**Pan
Grzegorz Garczyński
Starosta Krośnieński**

Na podstawie art. 241 Kodeksu postępowania administracyjnego składam wniosek o poprawę danych dotyczących prowadzonej bazy ewidencji gruntów i budynków.

W bazie ewidencji gruntów i budynków, którą Państwo prowadzą pojawiły się błędy dotyczący geometrii działek

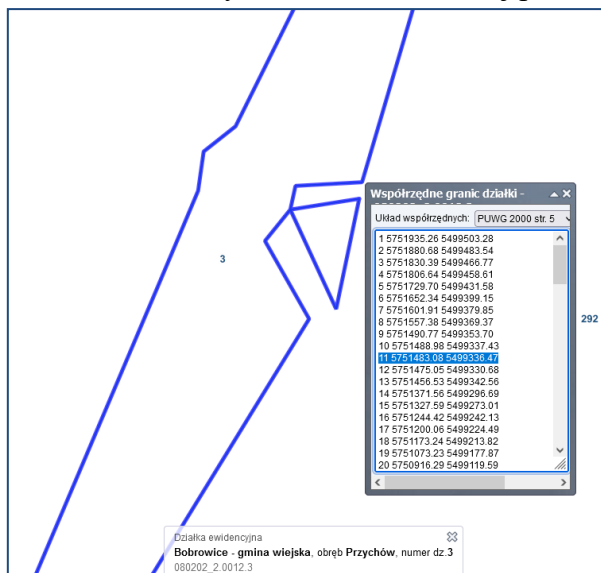
Przedmiotowe działki składają się z dwóch lub więcej nieprzylegających obszarów więc są to tzw. multipoligony. Poniżej podaję przykład:

Zgodnie z definicją działki ewidencyjnej² *"działkę ewidencyjną stanowi ciągły obszar gruntu, położony w granicach jednego obrębu ewidencyjnego, jednorodny pod względem prawnym, wydzielony z otoczenia za pomocą granic działek ewidencyjnych"*, zatem zastosowanie multipoligonów jest niezgodne z prawem..

W związku z powyższym wnoszę o niezwłoczną poprawę wskazanego błędu, w trosce o właściwą jakość i wiarygodność rejestru państwowego.

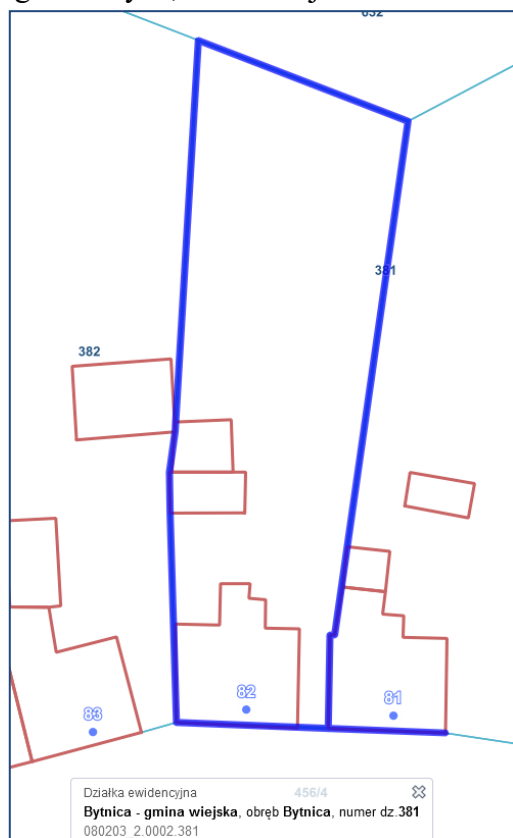
Ponadto w geometrii działek [080202 2.0012.3](#), [080202 2.0014.226/10](#), [080206 5.0005.11](#) jest błąd polegający na powtórzeniu współrzędnych. W przedmiotowej sytuacji, aby geometria działek była poprawna, zasadne jest rozdzielenie dwóch stykających się obszarów i nadanie tym obszarom nowych numerów. Poniżej przedstawiam przykład:
